Dotyczy: **postępowania przetargowego PN 23/10/2020 - zaprojektowanie i wybudowanie hangaru w Kąkolewie.**

Zamawiający, zgodnie z art. 38 ust. 1 ustawy z dnia 29 stycznia 2004 r. Prawo zamówień publicznych (tekst jednolity Dz. U. z 2019 r. poz. 1843 z późn. zm.), udziela następujących wyjaśnień na pytania złożone przez Wykonawców.

#### TRASY SIATEK I KOTAR ODDZIELAJĄCYCH

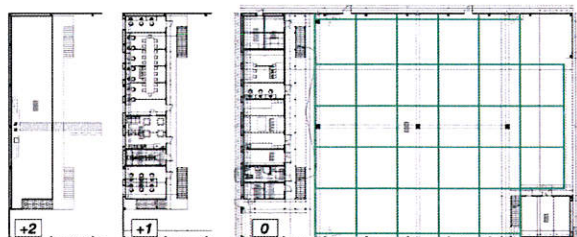
Wobec zamiaru mocowania kotar oddzielających w kierunku poprzecznym do pasa dolnego wiązara kratowego (zadane obciążenia 6 x250 kg ) proszę potwierdzić, że będą występować w osi wiązara, a nie przesuniętych jak na przedstawionym w PFU schemacie. Proszę ponadto o podanie ciężaru m2 kotary dla zaprojektowania elementów konstrukcji pomiędzy wiązarami dla 6 kotar usytuowanych w kierunku podłużnym hangaru.

Zamawiający wyjaśnia, że mocowania siatek/kotar/kurtyn w kierunku wsch.-zach., należy umieścić wzdłuż osi każdego wiązara. Zamawiający przewiduje, że ciężar 1 m2 kotary nie powinien przekroczyć 1 kg, przy czym należy uwzględnić naddatek związany z marszczeniem kotar.
